## 컴퓨터공학부 캡스톤디자인 중간평가 답변서

팀명: 11조 ELSA

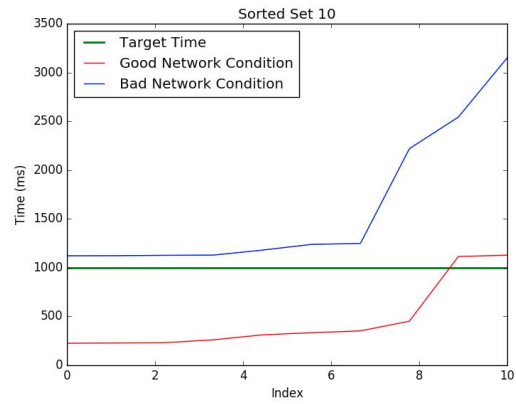
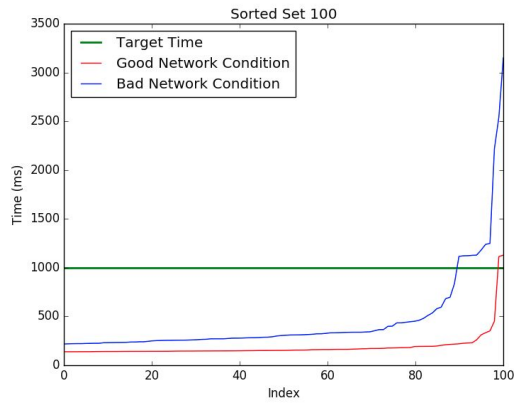
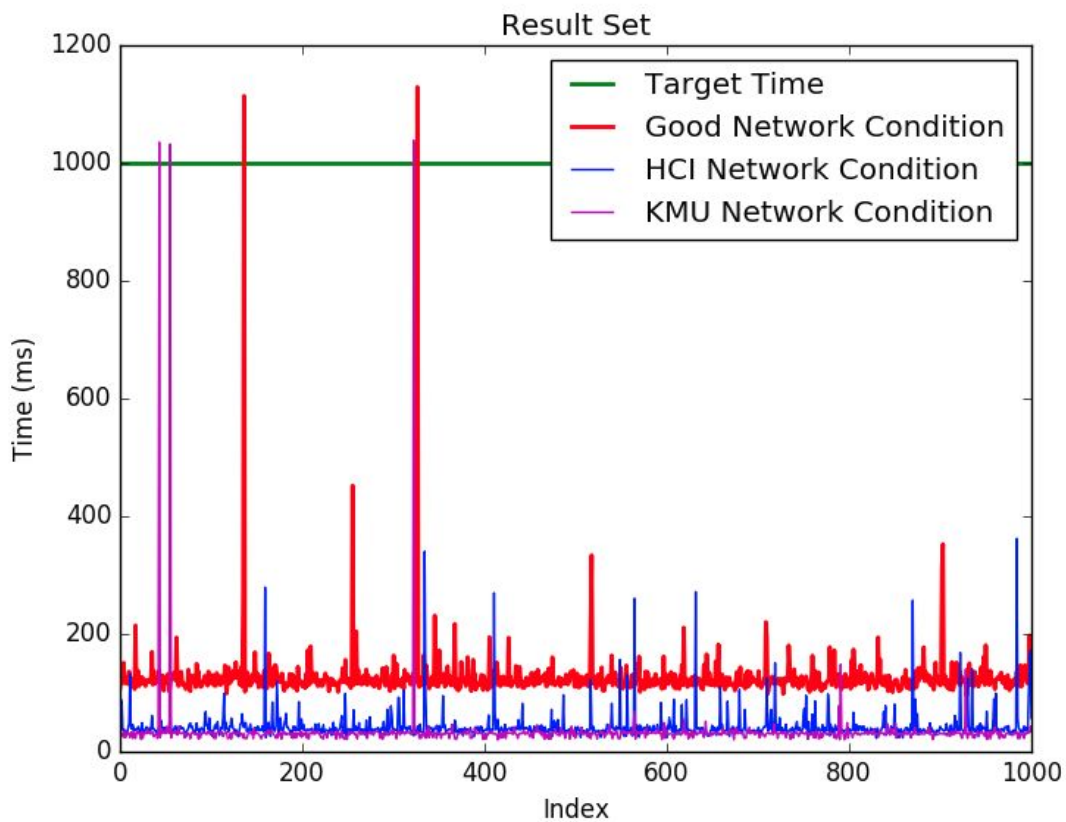
차량과 사용자간의 통신이 안정적으로 확보되도록 해야 함.  
Wifi나 LTE등 현장의 환경에 맞춰서 자동으로 통신이 가능하도록 하길 바람.

첫번째로 동일 네트워크 환경에서 네트워크 강도(세기,거리)에 따른 테스트를 진행하였습니다. 핸드폰 핫스팟을 이용하여 동일 Wifi 환경에서 강도(세기,거리)의 차이를 두어 테스트를 진행하였습니다. 총 1000번의 데이터 호출을 통해 결과값(시간)을 얻어냈고 위의 그래프로 도식화를 진행하여 확인하였습니다.

해당 그래프를 보면 Wifi의 강도가 좋지 않을 경우에는 확실하게 시간이 오래 걸리는 경우가 많은 것을 확인했습니다.

좀더 정확한 확인을 위하여 결과값을 정렬하여 상위 100개, 10개의 데이터를 추출 하였습니다. 해당 그래프를 보면 Wifi 의 강도가 좋은 경우 2회만 1초를 넘게 되고 대부분의 시간은 0.5초 이내로 데이터 통신을 하는 것을 확인했습니다. Wifi 의 세기가 좋지 않은 경우 또한 10회의 경우만 1초를 넘기고 대부분의 시간은 0.5초 이내로 데이터 통신을 하는 것을 확인했습니다.

이로써 네트워크 강도에 무관하게 99% 정도의 데이터가 1초내로 시간이 걸린다는 것을 확인 했습니다.
